Numero Osservazione 103 Prot. 8713 Data 11/03/2025

Osservante: CALIDARIO IMMOBILIARE SNC - leg.rappr. D'ONOFRIO MASSIMO

Tipo osservazione: NUOVO PROGETTO NORMA

SD1 PORTA NORD-PARCO TERMAL: AT1.04PUC - AMPLIAMENTO CALIDARIO

SCHEMA GRAFICO PRESCRITTIVO

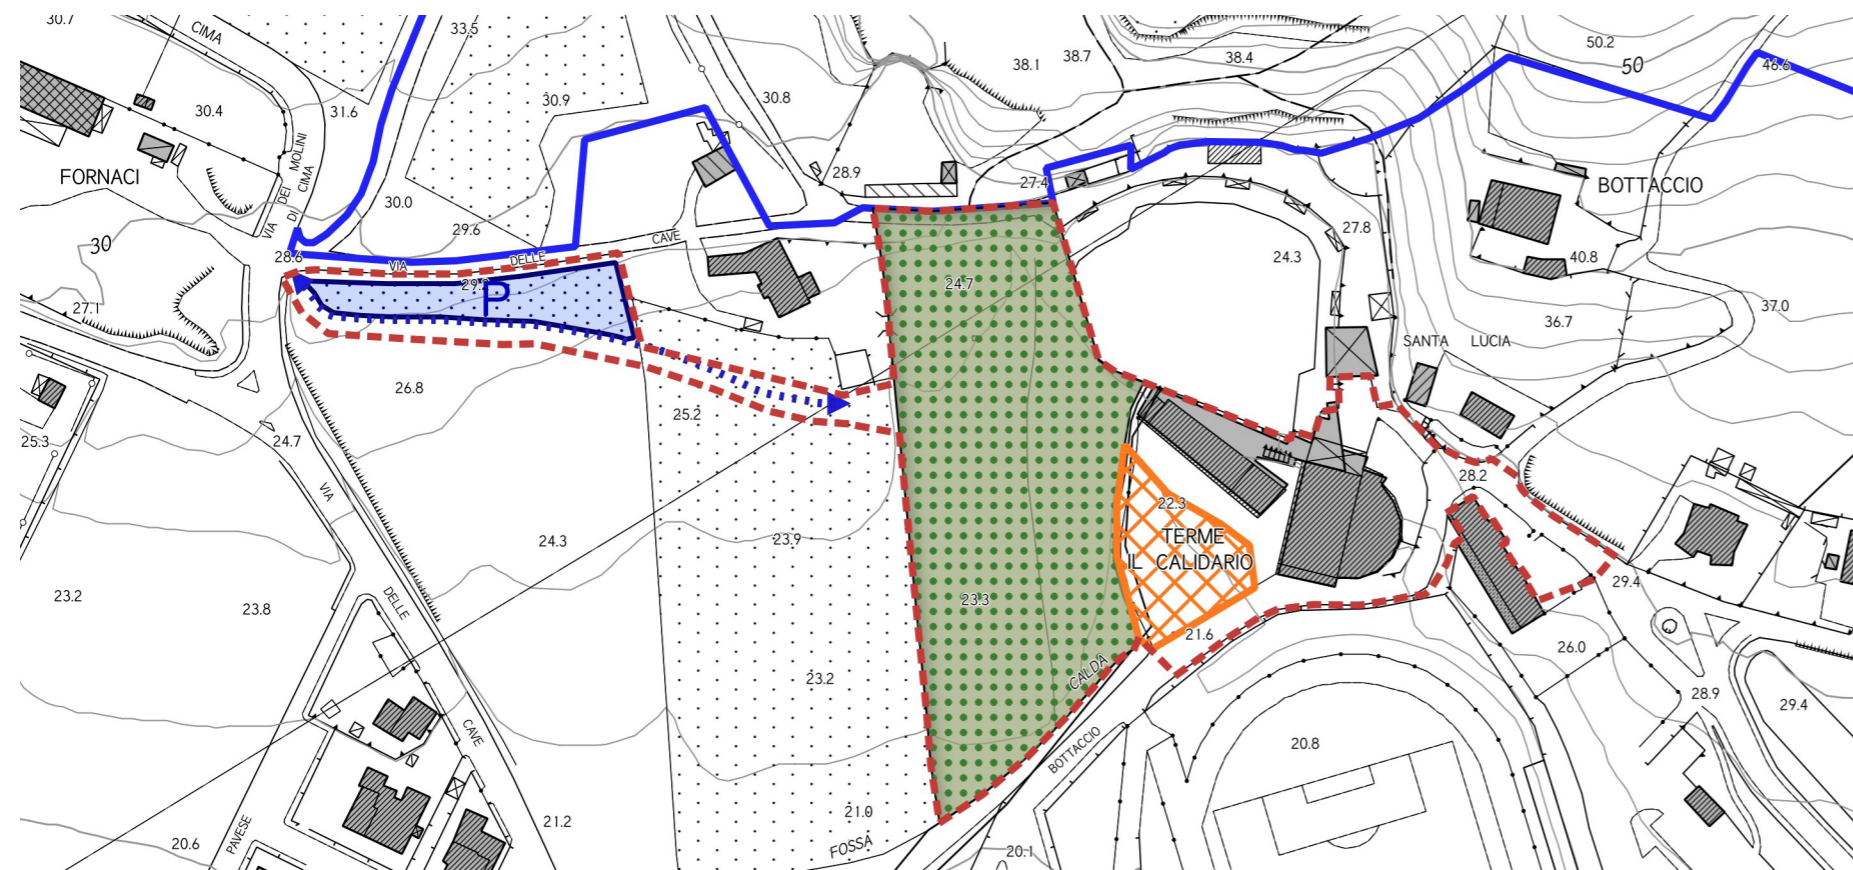
Il proponente - nell'obiettivo di interventi di riqualificazione, potenziamento e diversificazione della capacità ricettiva - mira con il progetto proposto ad una valorizzazione e potenziamento dell'attività termale affiancando la proposta di potenziamento della capacità ricettiva ad interventi di valenza ambientale e naturalistica grazie alla presenza di un'ampia cintura di aree naturali di proprietà che circondano l'attuale struttura. Si richiede di annullare la scheda di trasformazione T1.04PUA –Borgo Hotel e di considerare la nuova proposta di un intervento di ampliamento funzionale della struttura termale a cielo aperto esistente che si propone ampliata ad ovest nell' area compresa tra il muro di contenimento del laghetto e la fossa campestre e nell'area pertinenziale della Cartiera. Per l'attuazione della previsione sarà necessario inserire dei volumi accessori funzionali da distribuirsi nell'area oggetto di richiesta:

- a) realizzazione di un porticato protetto da infissi in vetro a servizio dell'attività termale del piano terra della cartiera con funzione di area relax_ superficie stimata 150 mq;
- b) realizzazione di una superficie per un piccolo edificio ad uso sauna e bagno turco superficie stimata 100 mq;
- c) realizzazione di volumi accessori per area di ristoro invernale per la realizzazione di n° 10 warm- roof dim. 4x4 mt _ superficie stimata 160 mq;
- d) realizzazione di volumi accessori per la realizzazione di un piccolo bar e servizi annessi _superficie stimata 150 mq per un incremento di SE pari a 560 mq.

Si ritiene di accogliere l'osservazione con conseguente stralcio della AT1.04PUA e contestuale individuazione di una nuova area di trasformazione limitrofa a quest'ultima che preveda un ampliamento funzionale della struttura termale a cielo aperto, ad ovest nell'area compresa tra il muro di contenimento del laghetto e la fossa campestre e nell'area pertinenziale della Cartiera.

Dimensionamento:
- Superficie edificabile massima (SE): 150 mq. per il bar (vedi lett.d) delle prescrizioni; 410 mq. relativa ai servizi alla persona di cui alle lettere a); b); c) delle prescrizioni.

Nell'area individuata nello schema grafico prescrittivo come area edificabile potranno essere utilizzati solo 300 mq. della SE complessiva.

- L'edificio della cartiera è assoggettato ad intervento di restauro;
- Nell'area individuata nello schema grafico prescrittivo come area edificabile, potranno essere utilizzati solo 300 mq della SE complessiva pari 560 mq.

SCHEMA GRAFICO PRESCRITTIVO

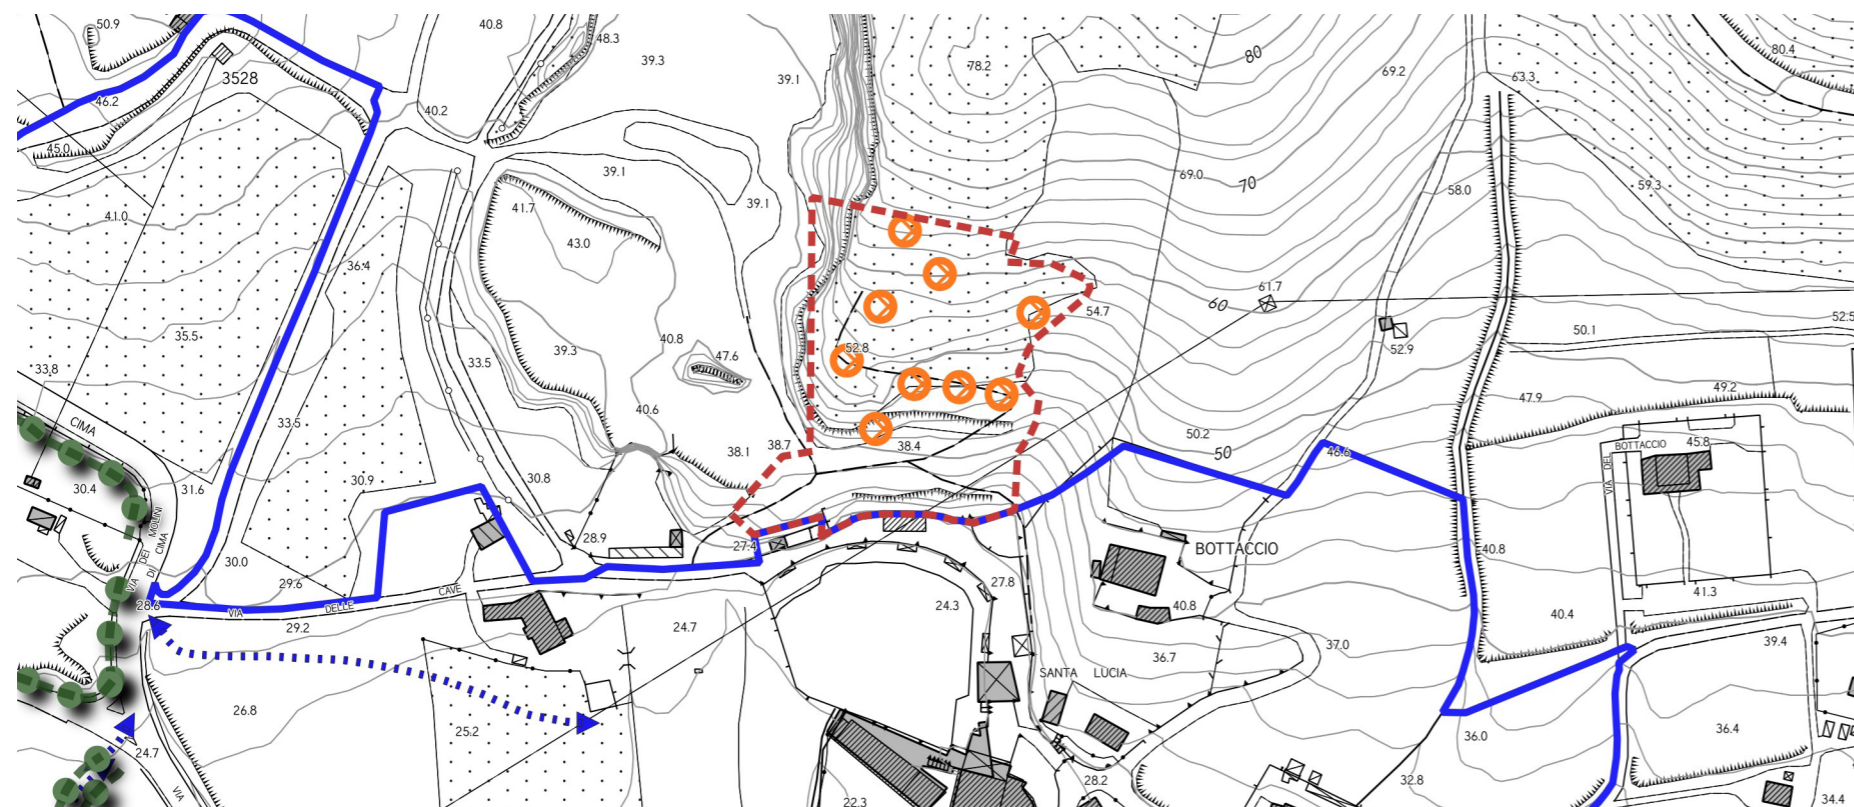
Il proponente - nell'obiettivo di interventi di riqualificazione, potenziamento e diversificazione della capacità ricettiva - mira con il progetto proposto ad una valorizzazione e potenziamento dell'attività termale affiancando la proposta di potenziamento della capacità ricettiva ad interventi di valenza ambientale e naturalistica grazie alla presenza di un'ampia cintura di aree naturali di proprietà che circondano l'attuale struttura. Si richiede di annullare la previsione come da schema direttore AT1.04PUA -Borgo Hotel scheda di trasformazione adottata dal P.O. e in luogo di questa di inserire una nuova area di trasformazione da individuarsi nell'area soprastante il laghetto termale caratterizzata da bosco autoctono e pineta per il potenziamento e la diversificazione della capacità turistico-ricettiva del complesso termale. Si propone in quest'area la realizzazione di un edificato sparso costituito da casette in legno immerse nella natura. Questa è per la maggior parte sottoposta a vincolo paesaggistico di cui all'art. 142 comma 1 lett. G) territori coperti da foreste e boschi del Dlgs 42/2004 per l'elevato valore paesaggistico e naturalistico. Si prevedono la realizzazione di n° 9 lodges con superficie massima di 50 mq. ciascuno, da realizzarsi in radure esistenti non interessate da vegetazione del sottobosco. Questi anche se di carattere permanente saranno costruiti in materiali leggeri e facilmente amovibili quindi prevalentemente in legno naturale.

Si ritiene di accogliere parzialmente l'osservazione con lo stralcio della AT1.04PUA così come, in parte, la richiesta di individuare una nuova area di trasformazione "AT1.03PUA-Eco resort" soprastante il laghetto termale per il "potenziamento e la diversificazione della capacità turistico-ricettiva del complesso termale".

- 1) la realizzazione di n° 9 lodges a palafitta (su pilotis) con superficie massima di 50 mq. ciascuno, da realizzarsi in radure esistenti e costruiti in materiali leggeri e facilmente amovibili prevalentemente in legno naturale.
- 2) accessibilità esclusivamente di tipo pedonale utilizzando i sentieri già esistenti e mantenendo la permeabilità del suolo;
- 3) preservazione della particella catastale mappale n°246, presenta ad est del bosco, a prato e/o frutteto e/o altre piante autoctone.

- Superficie edificabile massima (SE): 345 mq per i lodges (num. max. 9)

- i nuovi lodge dovranno essere realizzati con materiali leggeri quali il legno, metallo e vetro con sistema strutturale a palafitta. Le pareti e gli elementi di rivestimento esterno dovranno essere realizzati, in prevalenza, in legno; potranno essere utilizzati anche materiali quali metallo e vetro per gli infissi e la struttura portante ed altri elementi secondari; non è consentito l'utilizzo di materiali quali laterizio e pietra; l'eventuale utilizzo di marmo, travertini e simili dovrà limitarsi ai soli elementi secondari della costruzione quali scale esterne, soglie e pavimentazione dei terrazzi;
